LIK-BUD  
DOKUMENTACJA  
POWYKONAWCZA

ARCHITEKTON – Dorota Bułka 70-883 Szczecin, ul. Zawrotna 6 tel./fax: 91-46 90 751, kom. 603 443 401 e-mail: dorotabulka@wp.pl		RYS. NR <b>SSP4</b>
Nazwa inwestycji:	Rejestracja pacjentów Przychodni SP ZOZ MSW	
Adres:	ul. Jagiellońska 44 Szczecin dz. nr 3 obręb 2148	
Branża:	Elektryka	DATA: 11. 2015
Faza:	Projekt wykonawczy	
Projektował:	mgr inż. Piotr Markowski upr. nr ZAP/0218/P00E/11	<i>P. Markowski</i>
Tytuł rysunku:	RZUT PARTERU – INST. SSP	SKALA: 1:100

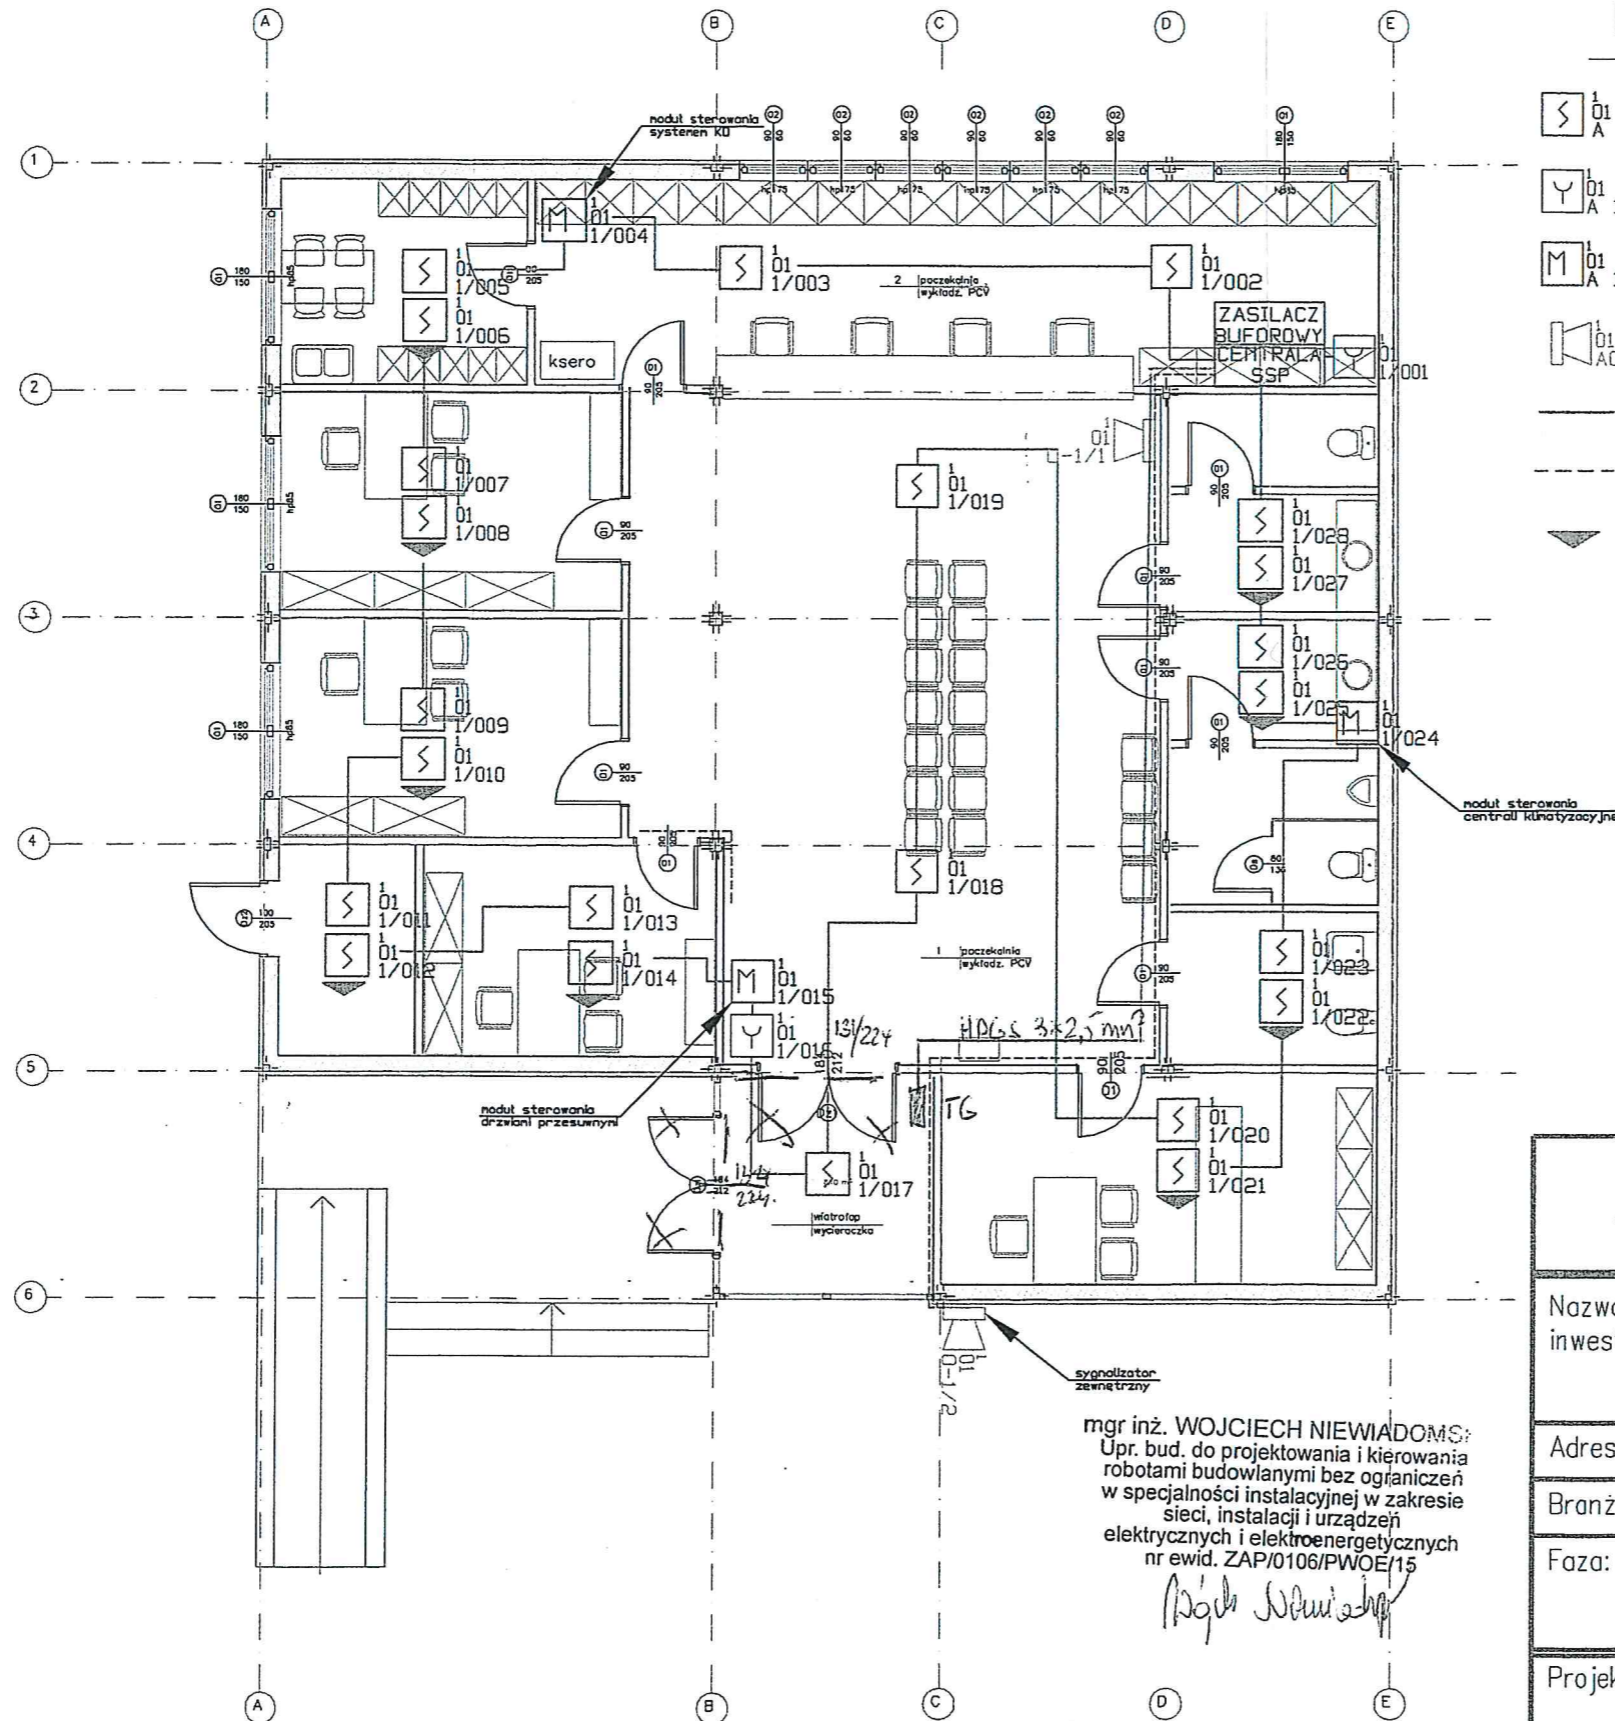
WYKONANO ZGODNIE Z PROJEKTEM  
I NANIESIONYMI ZMIANAMI
